OFÍCIO VISA 024/2025

Assunto: Justificativa de inadequação técnica da proposta para o Termonebulizador.

2. Sistema de Nebulização:

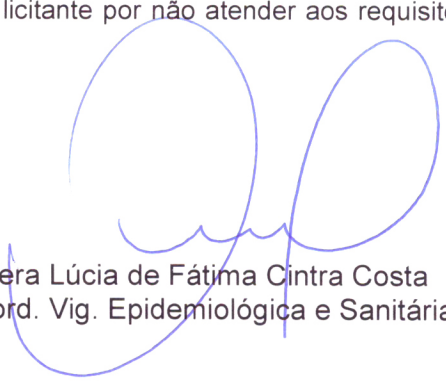
Conforme descrito no Termo e Referência, o equipamento deve possuir:

- Ressonador com saída dupla e bico curvo com entradas para injeção de calda;
- Possibilidade de configuração para aplicação convencional (espacial) e subterrânea;
- Kit de peças para conversão na aplicação subterrânea.

No entanto a proposta ofertada não atende a esses requisitos, pois o equipamento não possui saída dupla e não apresenta possibilidade de conversão ou configuração para aplicação subterrânea, sendo restrito apenas à aplicação espacial.
